Emne: VVM-screening - Vi har brug for yderligere oplysninger

Jeg er tovholder på VVM-screeningen for boligområdet i Fuglebjerg, lokalplan 024.

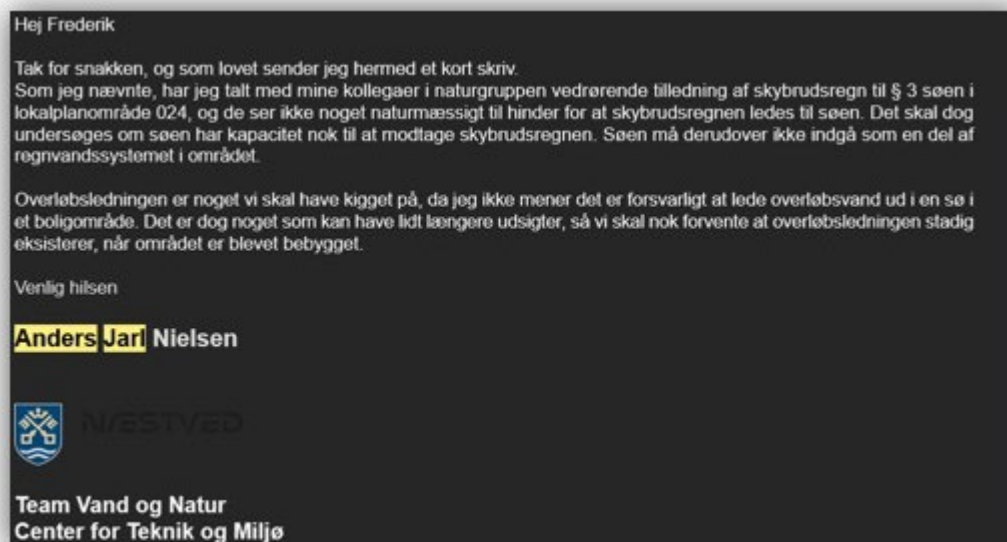
- I oplyser at regnvand under anlægsperioden ledes til kloak. I skal være opmærksomme på, om det betyder at regnvand ledes til den separate regnvandsledning, da det betyder at vandet ledes til vandløb og til målsatte vandområder.
- Anlægsperioden er lang (ca. 1,5 år), og afhængigt af materialebrug, skal der laves afværgeforanstaltninger, så der ikke ledes forurenede vand til §3-sø eller forsynings kloak.
- Derudover skal de have en midlertidig tilslutningstilladelse for spildevand og regnvand til eksisterende fællesledning. Er forsyningen orienteret om det? – **Forsyningen er orienteret herom, og midlertidig tilladelse søges inden anlægsperioden.**
